IMPIANTO DI RECUPERO RIFIUTI SPECIALI NON
PERICOLOSI
RICHIESTA DI AUMENTO DELLA CAPACITÀ
PRODUTTIVA E DI STOCCAGGIO

VERIFICA DI ASSOGGETTABILITÀ ALLA
PROCEDURA DI VALUTAZIONE DI IMPATTO
AMBIENTALE
INTEGRAZIONI

RELAZIONE TECNICA INTEGRATIVA

Data: Settembre 2022 Cod.:1516\01-1

Figura 4: il cartello segnaletico originariamente sul ciglio della strada demaniale

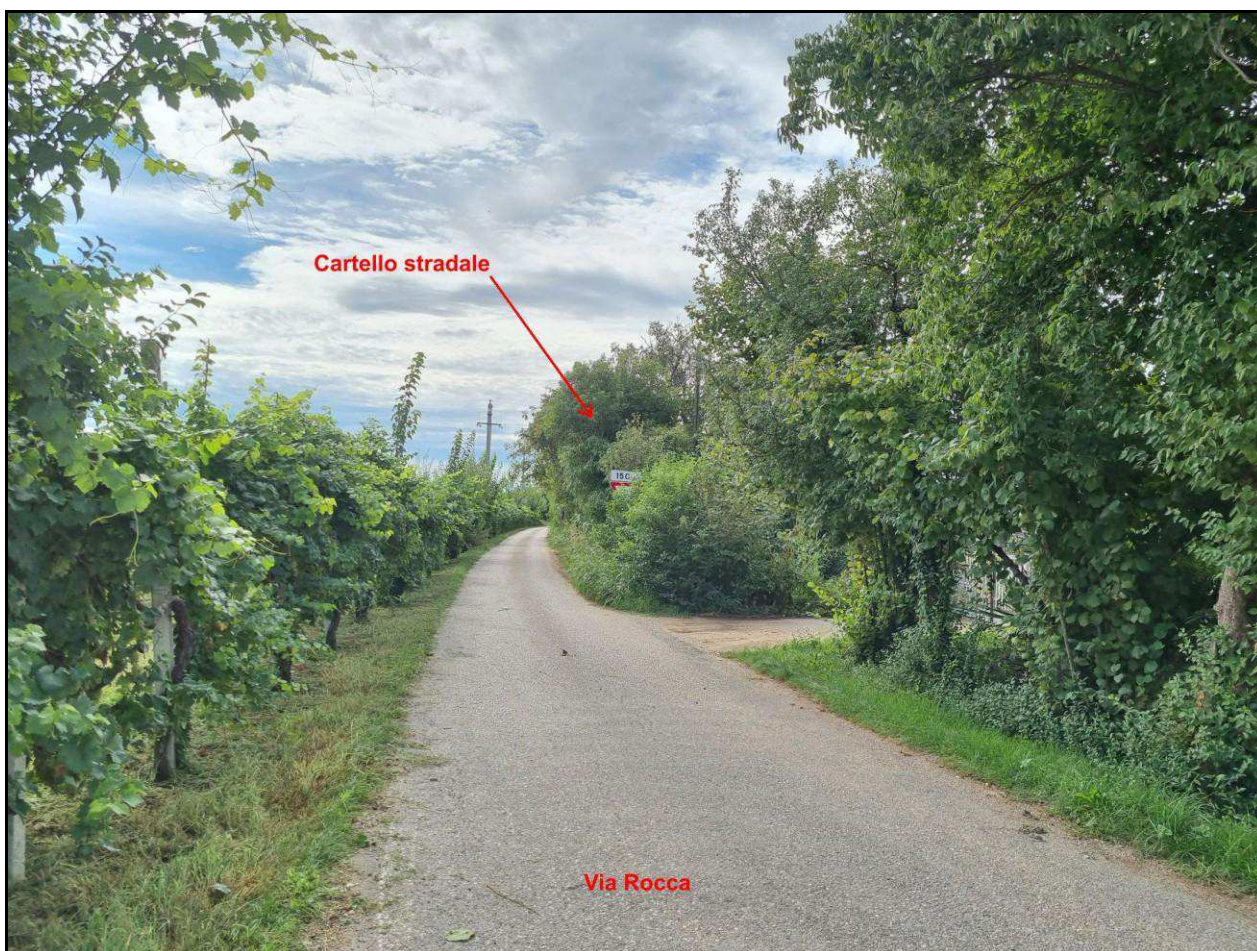
Considerata l'ampiezza limitata della sede viabile di Via Rocca, necessariamente percorsa dai mezzi in entrata ed uscita dall'area dell'impianto, tenuto conto che questi aumenteranno di circa un'unità al giorno a seguito dell'attuazione del progetto e che la strada è percorsa anche da frontisti, si richiede al proponente di approfondire lo Studio Preliminare Ambientale in merito alla componente "viabilità". Si chiede in particolare di verificare la possibilità di realizzare una piazzola di interscambio lungo i primi 185 m di via Rocca, a partire dall'incrocio con la SP n. 667.

Per il resto del tragitto, è da evidenziare che l'incuria lungo i margini di Via Rocca rendono tale arteria più stretta, almeno visivamente, di quello che è realmente.

Si cita a testimonianza il cartello segnaletico dei 150 metri dall'incrocio della foto allegata (originariamente sul ciglio stradale) o i piloni della linea elettrica originariamente a confine con la strada:

Figura 8: punto luce all'uscita dagli uffici

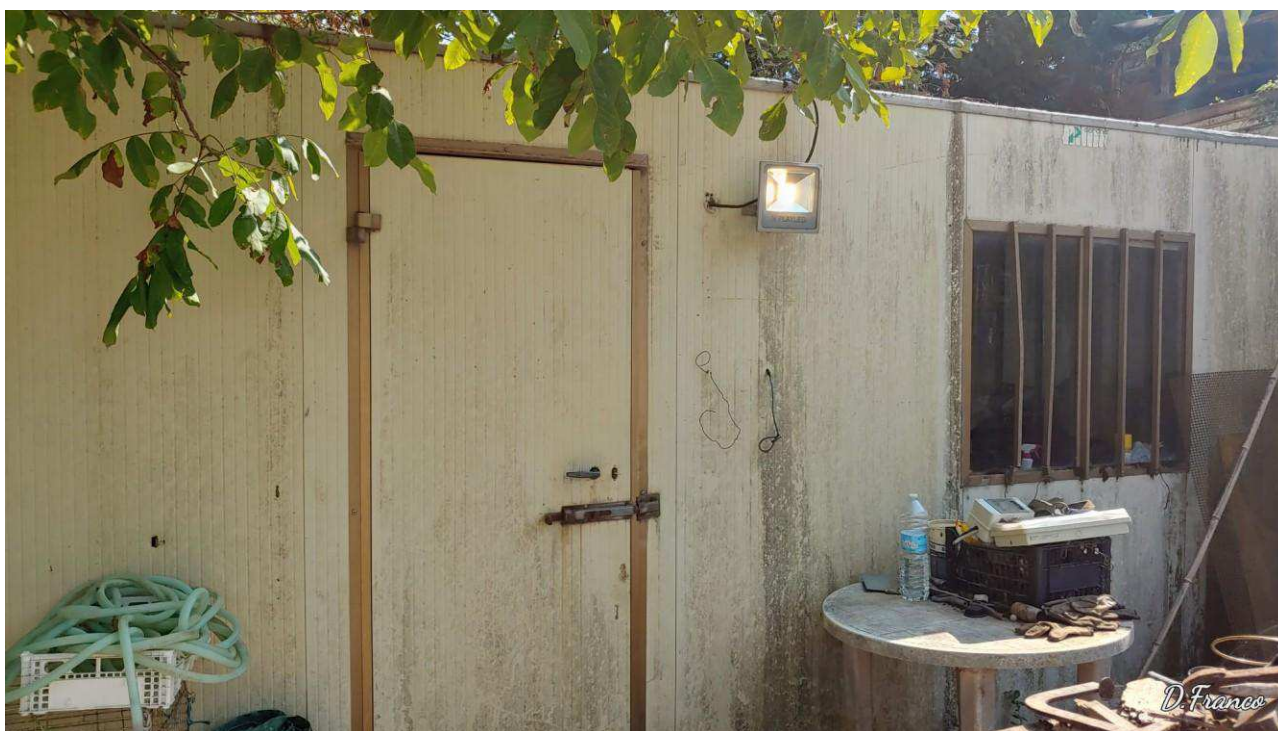
Se sono previsti nuovi punti luce dovrà essere presentato il progetto illuminotecnico come previsto dalla L.R. 17/09. Resta inteso che se sono già presenti punti luce questi andranno adeguati per lo meno posizionando il vetro piano dei proiettori parallelo al piano di campagna.

Il progetto non prevede l'installazione di nuovi punti luce. Sarà mantenuto quello attualmente presente presso gli uffici che viene acceso solo all'occorrenza.
